KOMPLETTERING AV MILJÖKONSEKVENSBESKRIVNING TROLLUGNSBERGET VINDPARK

Med anledning av Miljöprövningsdelegationens föreläggande om komplettering av ansökan (2023-10-26), dnr. 551-9043-2023.

Figur 5. Verksamhetsområde, med riskområden för iskast enligt ansökt position av vindkraftverk, samt från ansökt flyttmån.

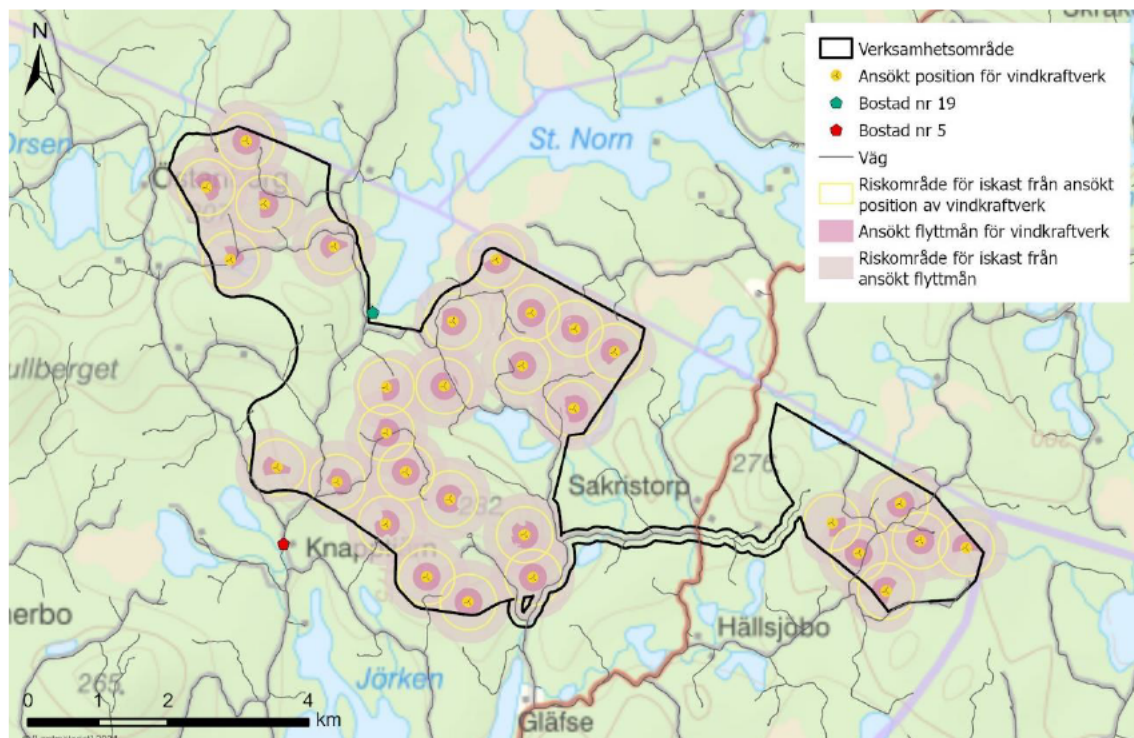
- 3. Bolaget behöver utveckla bedömningarna avseende riskavstånd för iskast till närliggande vägar som måste nyttjas av boende för att ta sig till och från bostäder. Ange även vilket riskavstånd i meter (inklusive beräkningsformel) bolaget anser är motiverad utifrån risken för iskast.

Enligt bland annat bilaga B12 till miljökonsekvensbeskrivningen framgår det att det finns bostadshus i projektområdets närområde och där det är otydligt om boende behöver nyttja vägar som går genom riskområde för iskast för att ta sig till och från boendet. Miljöprövningsdelegationen anser att de ljudkänsliga punkterna 5 och 19 särskilt behöver utvecklas. Bolaget behöver kontrollera om även andra bostäder berörs. Se även Mark- och miljööverdomstolen M 610–21 2022-04-26 och M 6331–17 2018-06-19.

Risken för iskast från vindkraftverken beräknas utifrån det område som det finns en teoretisk risk att is från vindkraftverkens rotorblad skulle kunna kastas till. Eftersom de ansökta positionerna för vindkraftverken har en flyttmån på upp till 200 meter, så har beräkningen gjorts både för den ansökta positionen, men också från samtliga delar av flyttmånen, där placering av vindkraftverk skulle kunna bli aktuellt. Detta förtydligas i karta i figur 5 nedan.

Det ligger inga bostadshus inom riskområde för iskast för vindparken. Som Miljöprövningsdelegationen noterat, så kan ett antal vägar inom och vid verksamhetsområdet komma att beröras av risk för iskast. För de två bostadshus som nämns i kompletteringsföreläggandet (ljudkänslig punkt 5 och 19, vid Knapptjärn respektive Saxen), så finns det anledning att utveckla bedömningen av risk för iskast, samt redogöra för alternativa vägar till fastigheterna. Övriga fastigheter bedöms kunna nås, utan att riskområden för iskast måste passeras.

Figur 8. På bilden syns att Hedemoravägen (som är av riksintresse) med grått grus (horisontellt i bild) är i samma höjd som den korsande vägen som kommer användas för transporter.

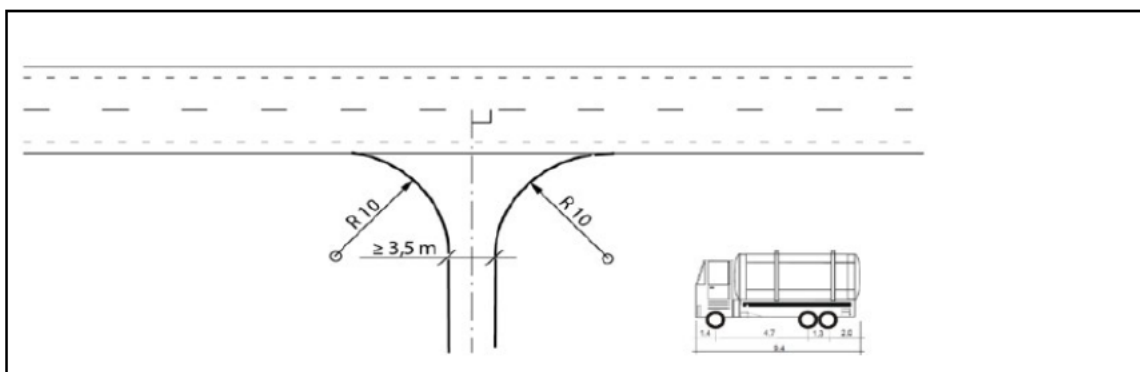
- 5. De förstärkningar som kommer göras vid den väg som korsar Riksintresset del av vägen Vikmanshyttan-Larsbo behöver tydliggöras. Vad avser bolaget med sömlöst? Redovisa vilka skyddsåtgärder som kommer att vidtas för att minimera påverkan på riksintresset. Redovisa, om möjligt, ritningar/foton som visar hur utformningen planeras och vilken påverkan ingreppet medför.

Påverkan på vägen som utgör riksintresse (Hedemoravägen) sker genom förstärkning och breddning av korsande väg (Myrtjärnsvägen till Högbergsvägen) samt anläggande av markförlagda kablar. Det kommer att dras kabel genom Hedemoravägen där vägarna korsas, Hedemoravägen behöver därför tillfälligt grävas av för att sedan återställas.

Med sömlöst menas att Hedemoravägen bedöms påverkas minimalt. Detta då den befintliga vägen (Myrtjärnsvägen till Högbergsvägen) där transporterna för byggnation av vindparken planeras köras på, redan ligger i samma höjd som Hedemoravägen, se figur 8 nedan. Korsningens utformning vad gäller sikt och radier kommer att dimensioneras efter en mindre lastbil LOS (LOS är ett typfordon som används för att dimensionera korsningen, måtten motsvarar en mindre lastbil eller sopbil). Korsningen bedöms bli av typen A4. Generellt innebär en korsning av typen A4 ett litet ingrepp, figur 9 nedan visar hur det skulle kunna se ut.

Figur 10. Strandskyddat område (100 meter) inom projektområdet.

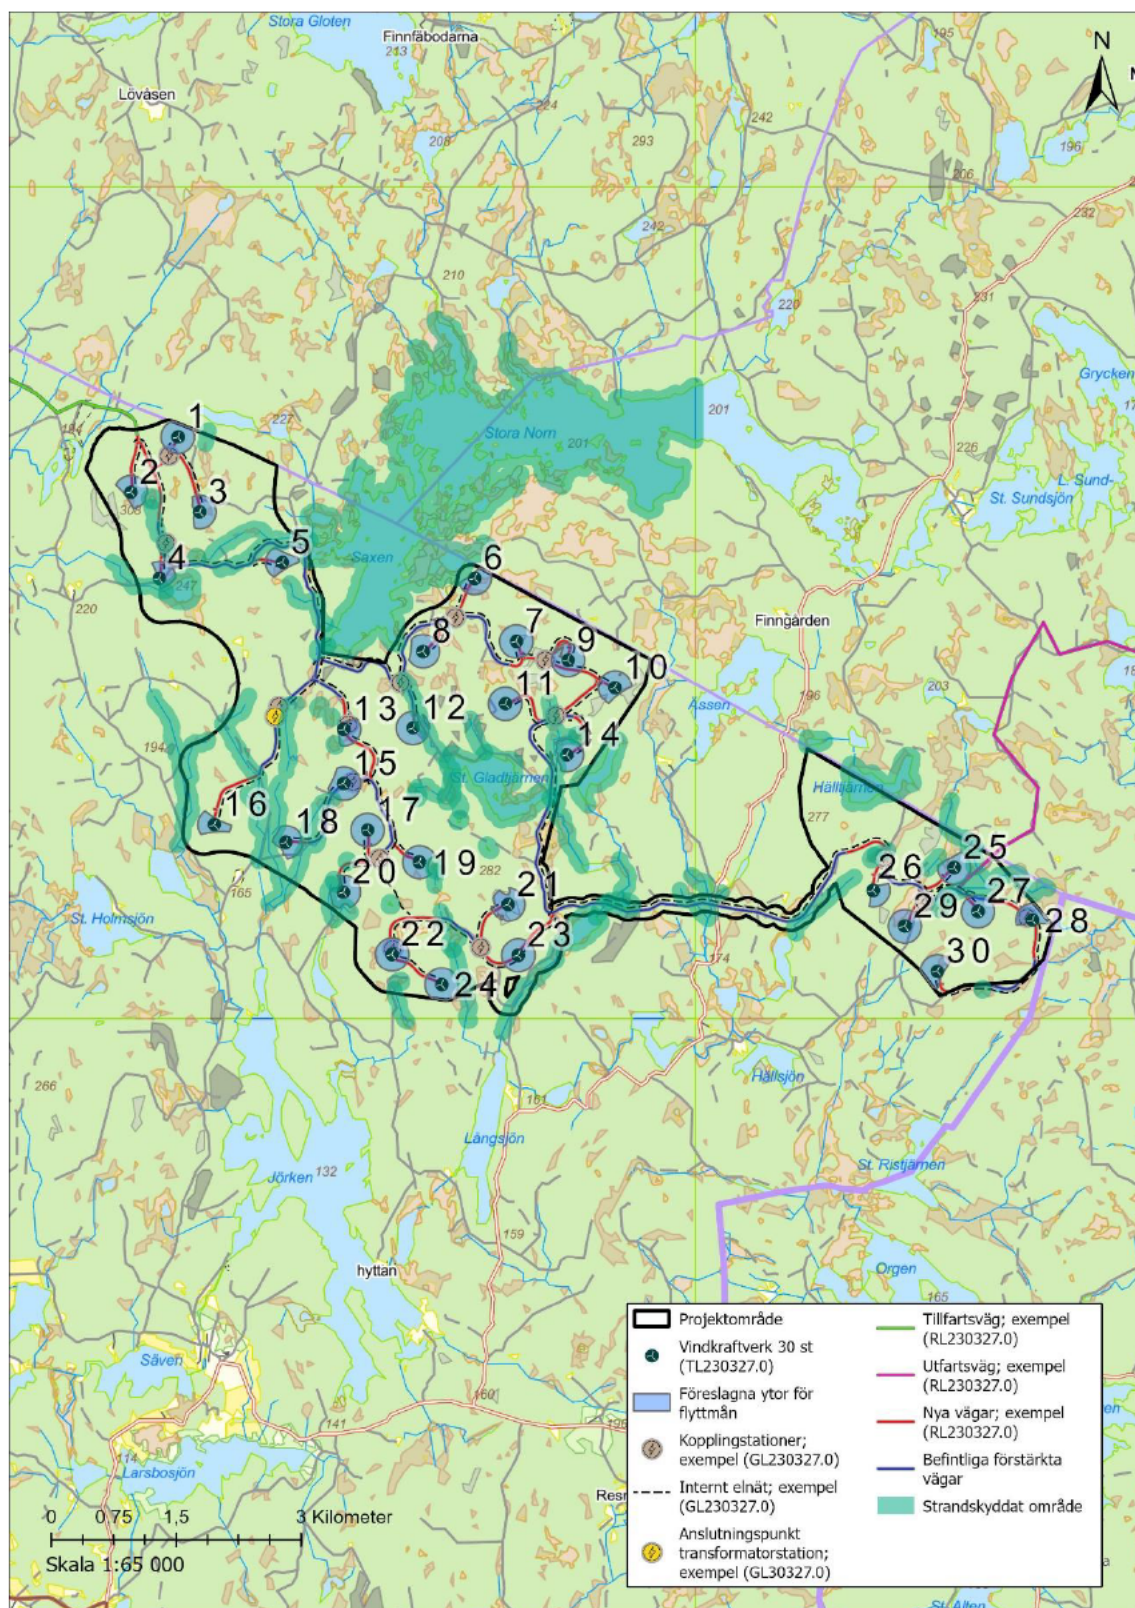
- 17. Ansökan behöver kompletteras med en karta som redovisar strandskyddat område och projektlayout. Redovisa även vilka vattenområden (sjöar, vattendrag, våtmarksområden) och strandskyddsområden som kommer beröras av etableringen och hur de eventuellt påverkas vid uppförande av den sökta verksamheten. Finns platser där vägar planeras dras över vattendrag eller våtmark? Om ja ska det markeras i kartunderlag.

En kompletterande karta har tagits fram som redovisar strandskyddat område, ansökta positioner för vindkraftverk med flyttmån, samt *exempellayout* för vägar, se figur 10 nedan.

Flyttmånen för 12 av vindkraftverken berörs av strandskyddat område för mindre vattendrag, samt för ett par mindre tjärnar. I de flesta fall berörs endast de yttersta tiotal metrarna av strandskyddsområdet. Skyddsavstånden enligt åtagande i MKB innebär att det vid nyanläggning av vägar och ytor hålls minst 30 meter till vattendrag och minst 50 meter till sjöar (vilket innebär att själva vindkraftverken i de flesta fall kommer att placeras ytterligare några tiotals meter längre bort från strandlinjen). Tillsammans med åtaganden avseende hänsyn till naturvärdesobjekten inom projektområdet, så bedöms detta väl säkerställa att strandskyddets syften inte påverkas negativt av anläggningen. Fri passage säkerställs längsmed vattendrag och sjöar, genom de planerade skyddsavstånden.
